FORMULA CARGOS QUE INDICA A SOCIEDAD CONTRACTUAL MINERA COPIAPÓ, TITULAR DE ADUCCIÓN AGUA DE MAR EN SECTOR JUNÍN - HUARA

RES. EX. N° 1 / ROL F-086-2022

Santiago, 23 de noviembre de 2022

Imagen 3. Lay-out del sistema de captación del proyecto.

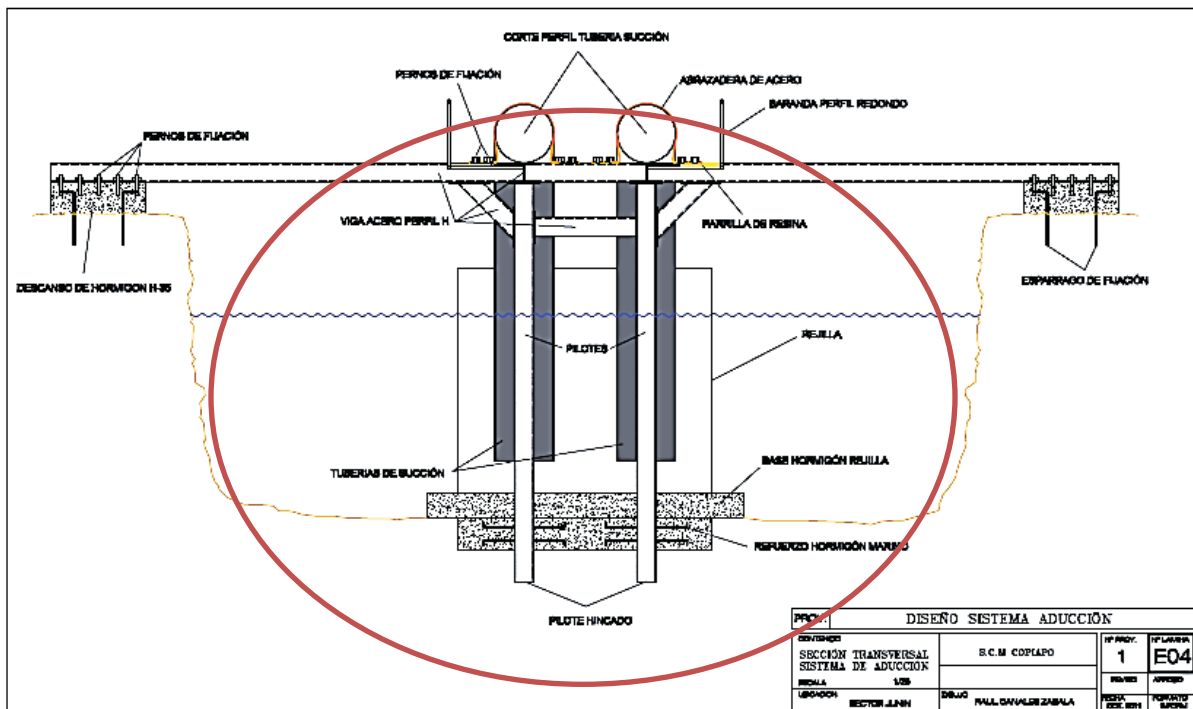
38° Las estructuras metálicas de soporte comprometidas debían ser de tipo muelle, lo que incluía la instalación de vigas de acero, pilotes y rejilla del sistema de succión. El Anexo N° 4 de la Adenda N° 1 del proyecto aprobado mediante RCA N° 18/2012, contempló el lay-out del sistema de captación, tal como se presenta en la siguiente imagen, donde se representa dentro del círculo rojo la estructura faltante (vigas de acero y pilotes):

39° En este sentido, la Gobernación Marítima de Iquique a través del ORG.M. (IQUE) Ordinario N° 12.600/39 de 2021, en el contexto de la consulta de pertinencia efectuada por la empresa, expresó en relación a la ausencia de la instalación de las

estructuras tipo muelle que *“Actualmente se desconoce el sistema de contención y estabilidad de los ductos, así como, los efectos generados por la falta de este muelle y los efectos futuros que pueda generar en el medio ambiente cuando la empresa alcance el caudal de aducción aprobado que será 65 % mayor al actual caudal extraído y transportado por el sistema de aducción”*.

40° De estas estructuras, la única que se observó incorporada fue la rejilla del sistema de succión, que, sin embargo, tal como se expondrá a continuación, no contempla las características exigidas en la evaluación ambiental del proyecto. Por lo tanto, la empresa no incorporó parte importante de la estructura de contención del sistema, que tenía objetivos definidos, en especial, para evitar el contacto directo de la succión con el lecho marino.
